## ケーブル分離設備の実証試験について

令和2年8月5日  
日本原子力研究開発機構  
原子力科学研究所

**【R2.7.28 コメント】**

図1 試験体の概略図

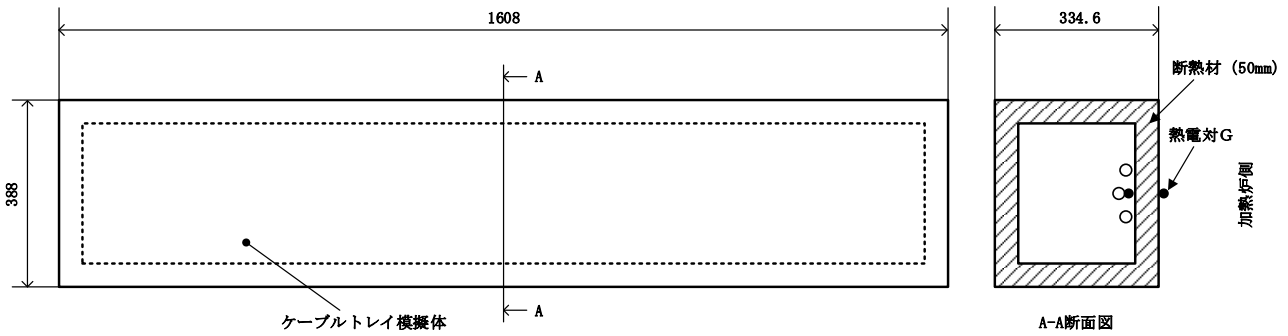
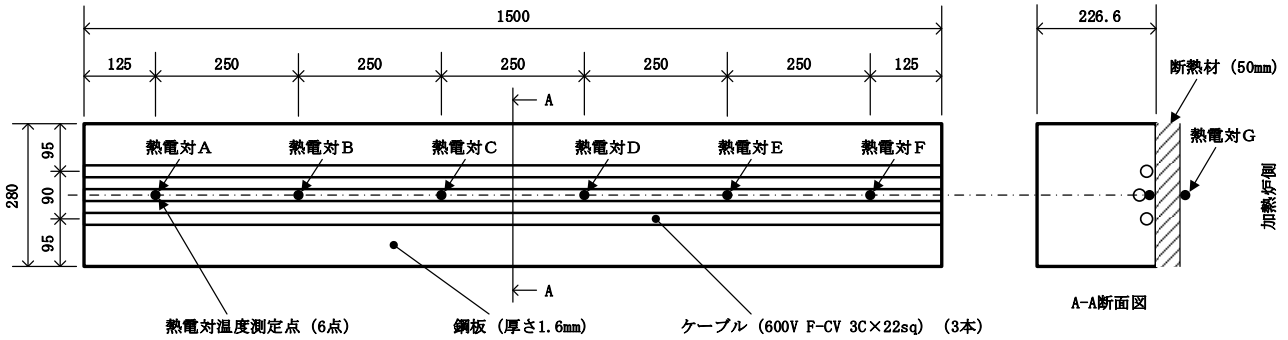
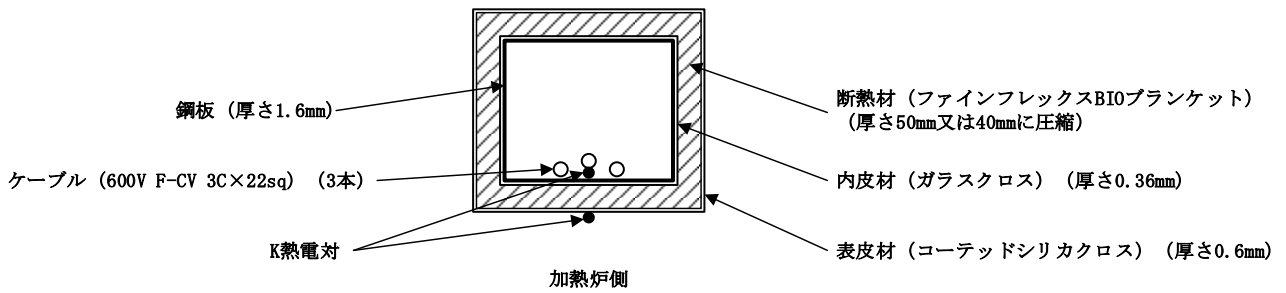
原子炉建家貫通部のケーブル分離設備の実証試験について、その試験内容を説明すること。

JRR-3 では、原子炉建家貫通部の防護対象ケーブルの分離対策として施工する難燃シートについて、ISO834 の標準加熱曲線で1時間加熱したときの非加熱面側の温度が防護対象機器の機能喪失温度（原子力発電所の内部火災影響評価ガイドのケーブル損傷基準:205℃）以下であることを確認するための実証試験を行うこととしている。以下に具体的な試験内容を示す。

試験は、建築基準法に基づく標準加熱曲線（IS0834 曲線）を用いて実施するものとする。鋼板のケーブルトレイ模擬体内に温度センサ及び難燃性ケーブルを固定し、ケーブルトレイ模擬体の外側全面に難燃シートを巻設した試験体を準備し、加熱試験炉にて加熱試験を行う。

試験体内部温度（非加熱面温度）が機能喪失温度（ケーブル損傷基準：205℃）以下であること。
